Statens vegvesen

Løyve til utvida bruk – Avkøyrsløse – Fv. 409 – Gnr. 33 bnr. 17 – Hella indre – Radøy kommune

Vedtak

Situasjonskart avkøyrsl.

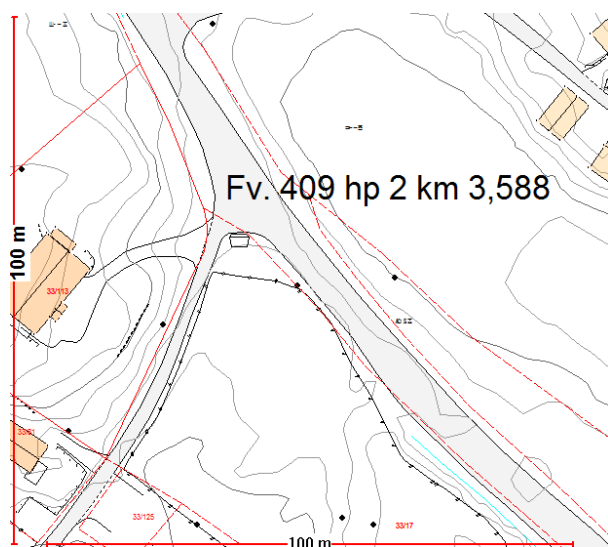
1. Løyvet gjeld avkøyrsløse for to naust, tilhøyrande 37 bnr. 8 og gnr. 38 bnr. 2.
2. Frisikt 1.1 meter over bakken 4 meter inn i avkøyrsløse skal vere minimum 45 meter til begge sider av køyrebana. Eventuelle planter eller liknande i frisiktsona skal ikkje vere meir enn 0,5 meter.
3. Dersom det ikkje er snuplass der frå før, må det etablerast ein snuplass inne på eigedommen, slik at det ikkje blir nødvendig å rygge ut på offentlig veg.

Vi var på synfaring 12.09.2018. Vi rår til at søppeldunk som er plassert ved busskuret vert flytta, slik at sikta retning høgre i avkøyrsla ikkje vert hindra. Vi minner om at eigaren eller brukaren av avkøyrslen har sjølv ansvaret for at *Krav til utforming av avkøyrsl* til kvar tid er oppfylt, mellom anna krav til friskt (jf. veglova § 43). Dersom krava ikkje er oppfylte, kan Statens vegvesen trekkje tilbake løyvet.
